改善箇所説明図①

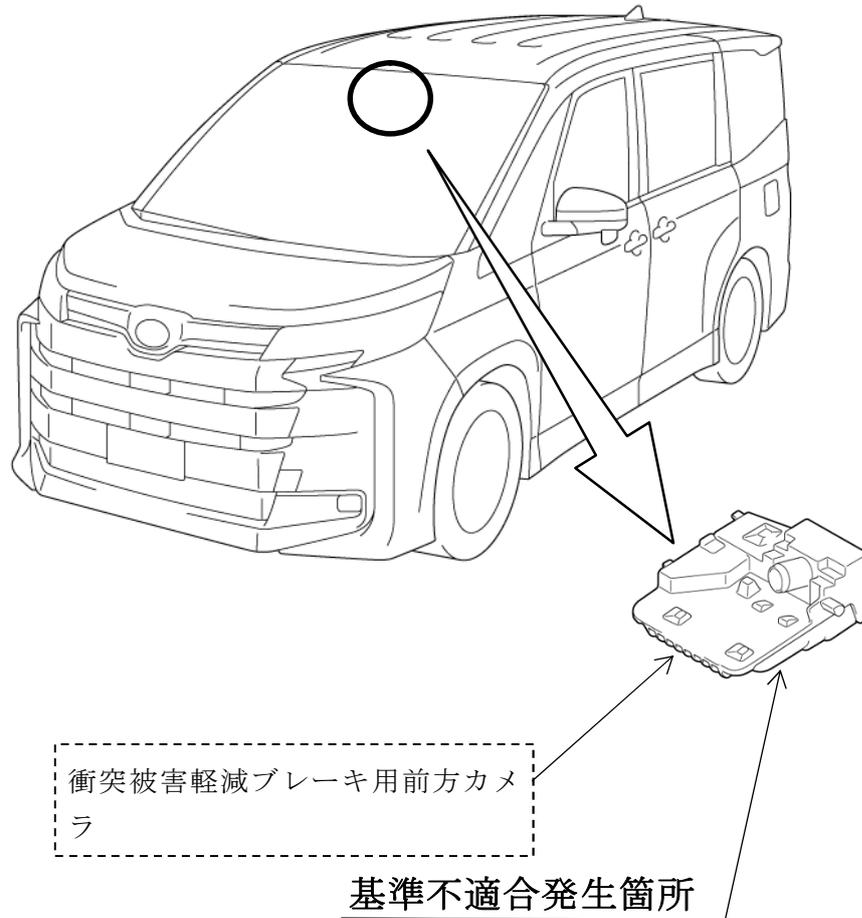
衝突被害軽減ブレーキにおいて、制御プログラムが不適切なため、駐停車している車列の側方を通過する際に、前方カメラとミリ波センサによる車両認識に差異が発生し、システムが停止することがある。そのため、システムが再起動する間、警告灯が点灯して衝突被害軽減ブレーキが作動しないおそれがある。

全車両、衝突被害軽減ブレーキ用前方カメラのプログラムを対策仕様に修正する。

識別：改善済車両には、車台番号打刻のハイフン位置下部に黄色ペイントを塗布する。
